Modulo per la presentazione delle osservazioni per i piani/programmi/progetti sottoposti a procedimenti di valutazione ambientale di competenza statale

ID: Codice procedura (ID_VIP/ID_MATTM):10844

Impianto per la produzione di energia elettrica da fonte eolica, costituito da 6 aerogeneratori della potenza complessiva di 37,2 MW, un sistema di accumulo da 25 MW e relative opere connesse in località "Rempillo" nel comune di Pitigliano (GR).

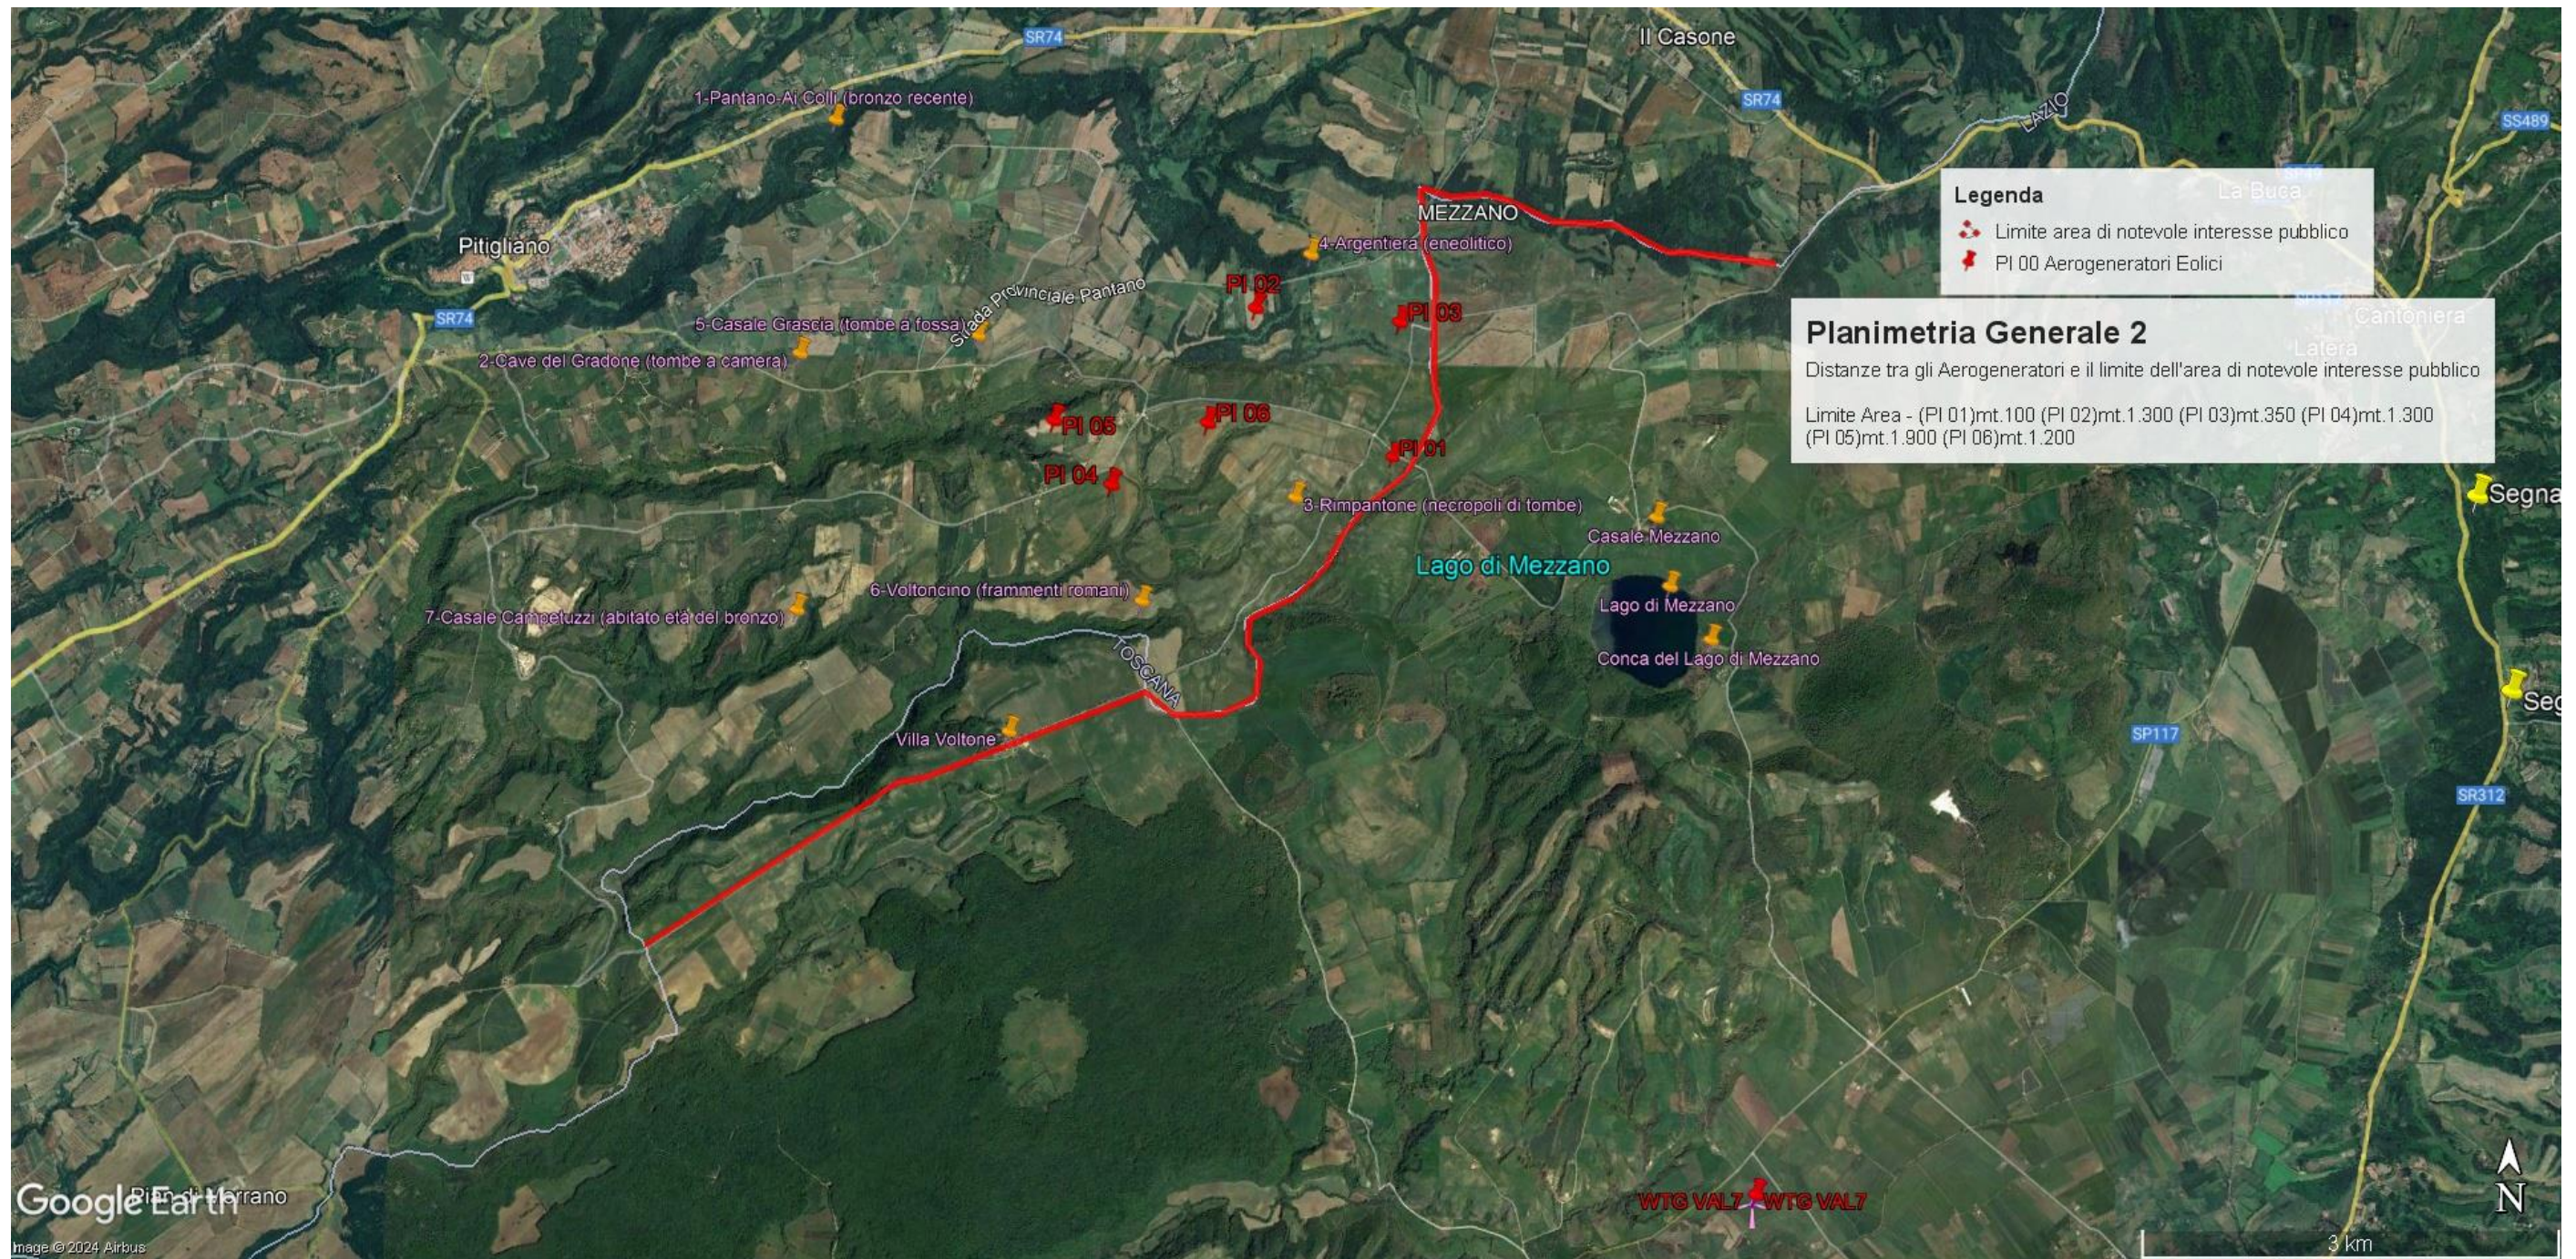
In sintesi, visti l'art. 20 comma 8 lettera c) quater del D.Lgs n 199/2021 e le Linee guida nazionali appena citate, considerato l'enorme impatto dell'impianto eolico industriale denominato "Rempillo" sulla zona paesaggistica di notevole interesse pubblico ben individuata nelle immagini n.1 e n. 2 e sui

Beni Culturali evidenziati nell'immagine n. 3 dell'Allegato alle presenti Osservazioni, per la collocazione delle pale P04 e P05 direttamente all'interno del perimetro di un'area archeologica e per gli impatti anche sull'area intermedia e vasta dei pregiati territori laziali della Tuscia settentrionale e in particolare di quelli del pitiglianese ricco di emergenze agricole, naturalistiche, storiche e archeologiche del periodo etrusco ma non solo, si chiede che venga negata l'autorizzazione all'insediamento dell'impianto eolico denominato "Rempillo".

Immagine n. 4 Situazione di saturazione da impianti FER nella provincia di Viterbo. Non sono riportati gli impianti fotovoltaici e agrivoltaici che hanno inciso per buona parte nel cumulo di impianti FER per superare già nel 2023 gli obiettivi del PNIEC assegnati alla Regione Lazio per il 20230.

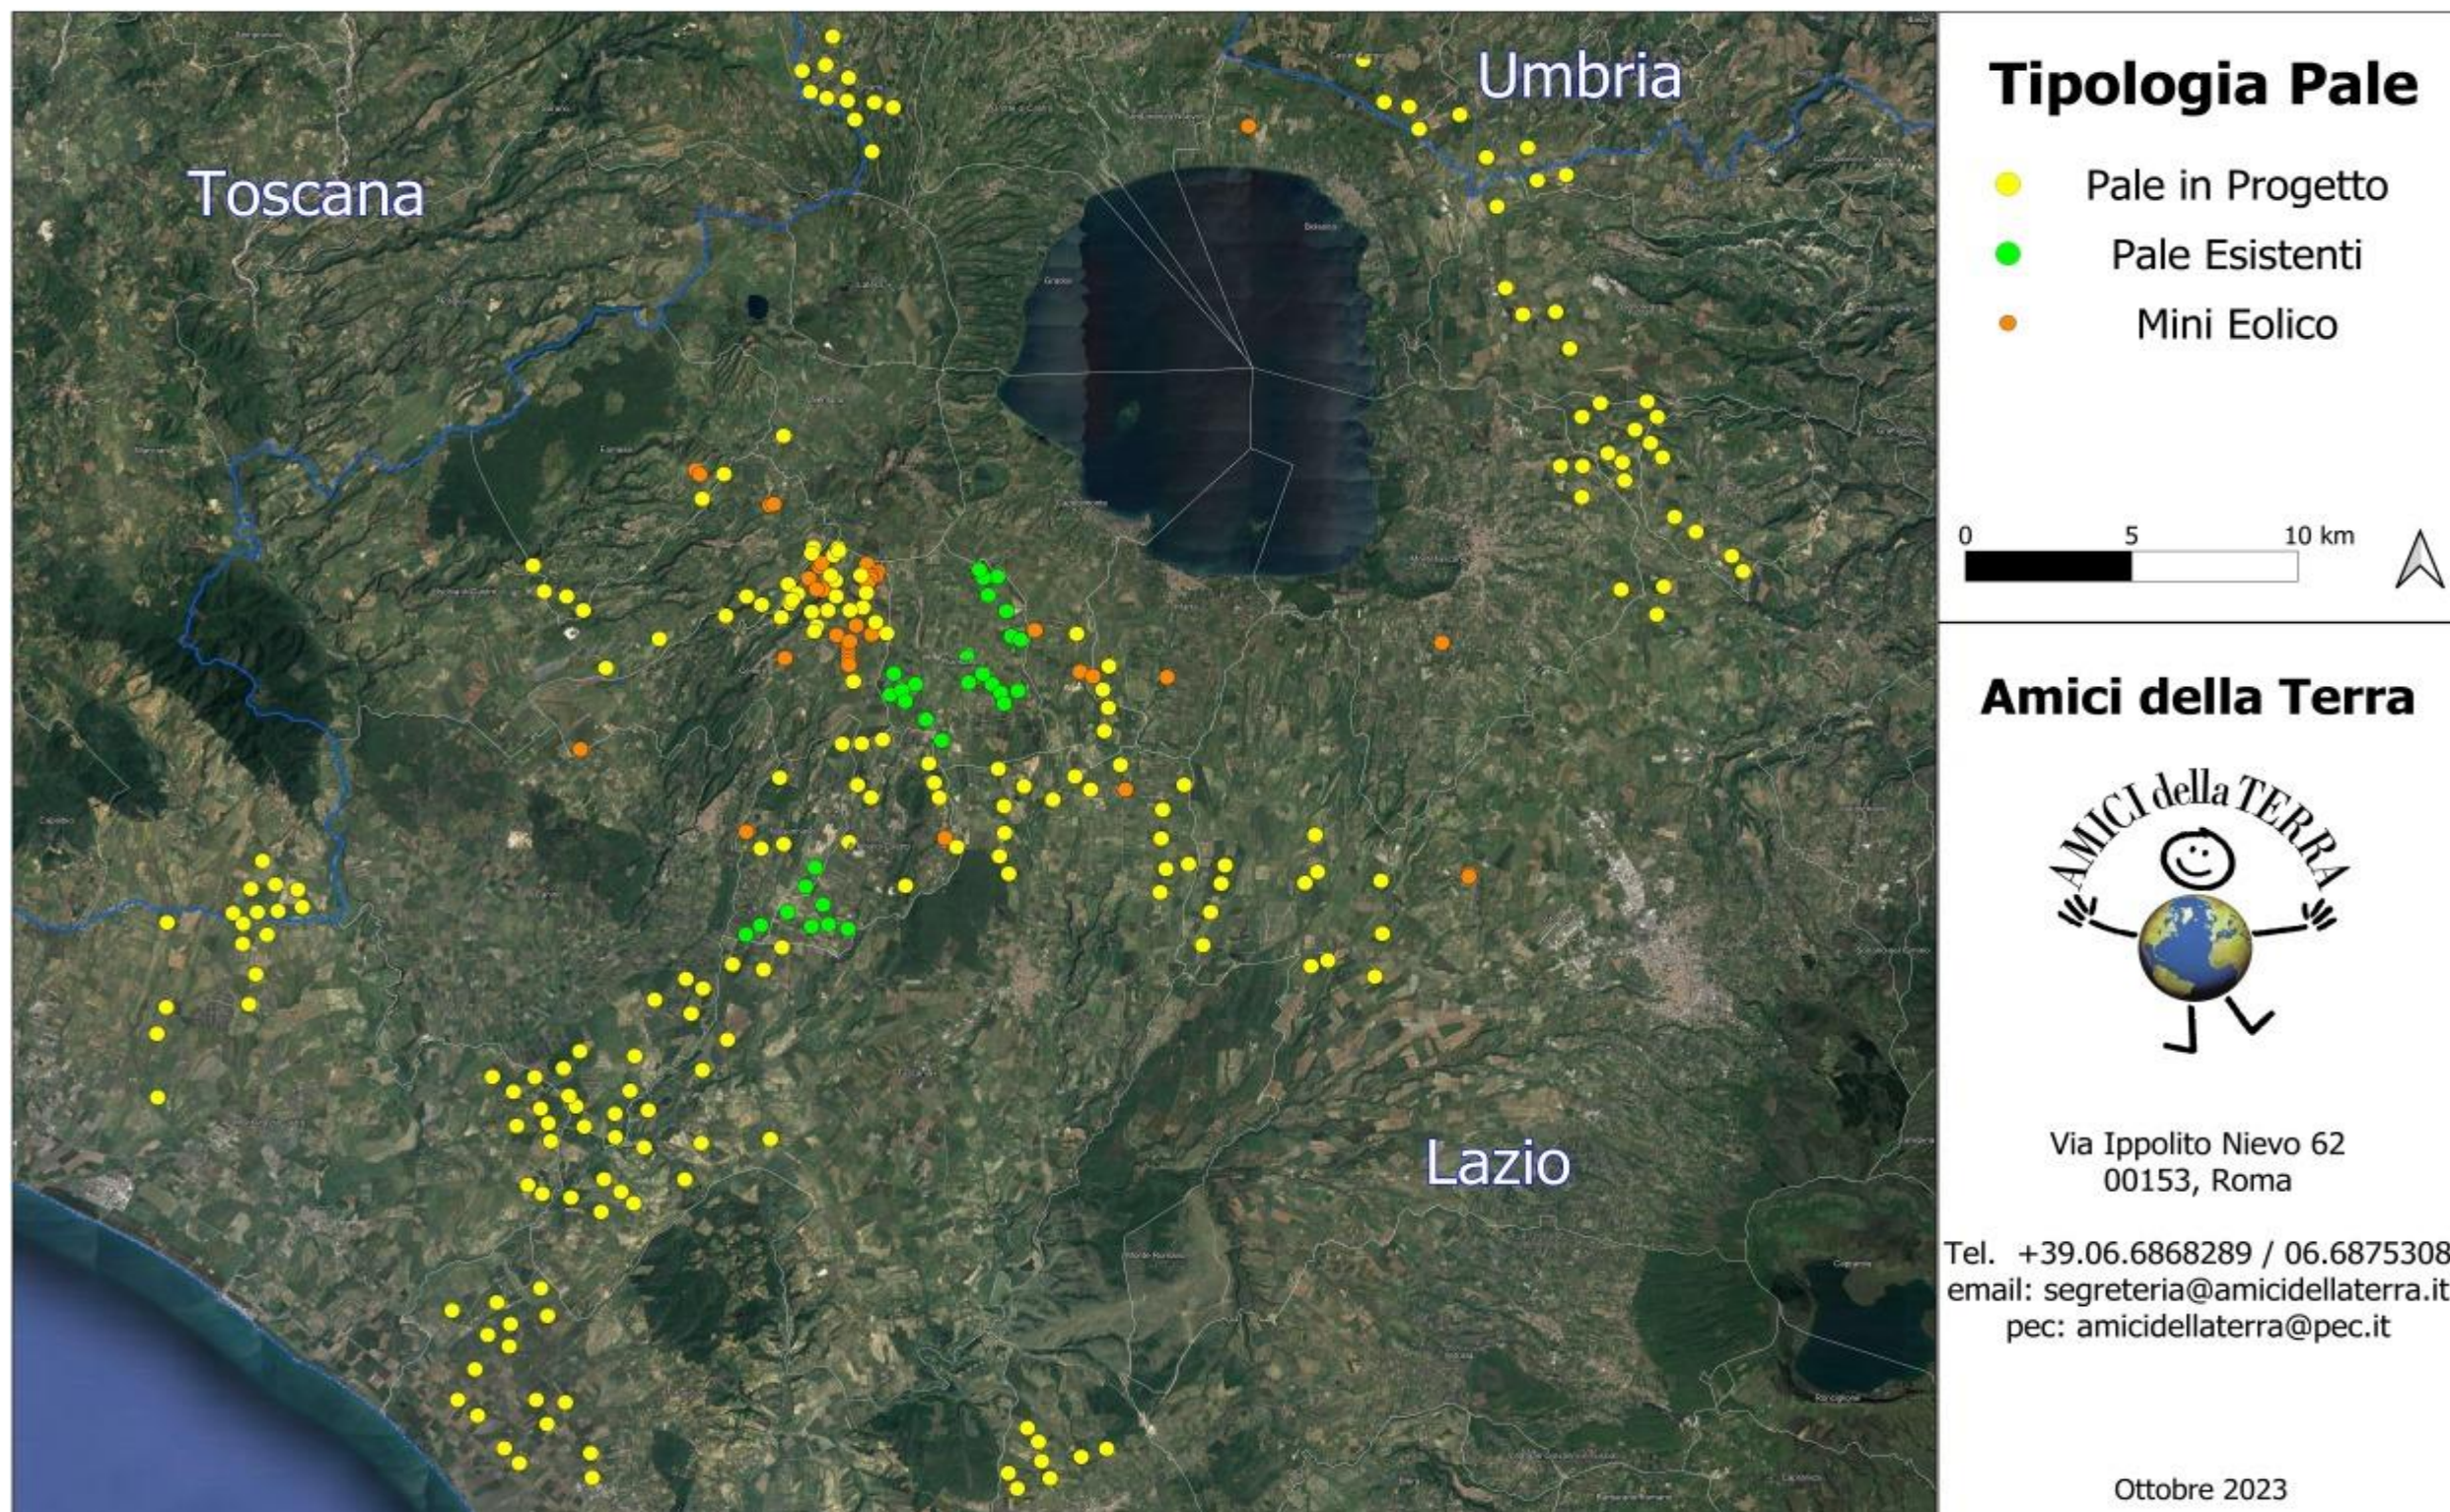
Quindi anche la Regione come Ente deputato dalla normativa nazionale a legiferare sulle aree idonee e non idonee si è espressa riguardo al fatto che abbia assolto ai doveri e alle quote stabilite dal PNIEC e in ambito regionale la provincia di Viterbo è stata quella con il più alto tasso di impianti FER tra tutte e quindi ormai satura ed il cumulo degli impianti FER installati, autorizzati e in progetto rappresenta una **elevata criticità per la sostenibilità ambientale di ulteriori eventuali iniziative.** L'impianto eolico “Rempillo” pur essendo “esterno al confine provinciale e regionale ma nelle sue immediate vicinanze (a soli 100 metri i primi due aerogeneratori) oltre ad impattare sul territorio e sulle economie di tre Comuni del Lazio (Farnese, Valentano e Latera) si trova nelle fasce di rispetto dei Beni di notevole interesse pubblico come si è evidenziate nelle Osservazioni nn. 1 e 2 e crea anche degli impatti negativi anche sui beni naturalistici come verrà dettagliato nell'Osservazione n. 4. Inoltre andrebbe a sommarsi al già enorme cumulo di impianti eolici e fotovoltaici e geotermici che già creano una elevata criticità ambientale nella provincia di Viterbo e interferiscono anche con il territorio toscano come si può vedere dalle immagini nn. 4 e 5
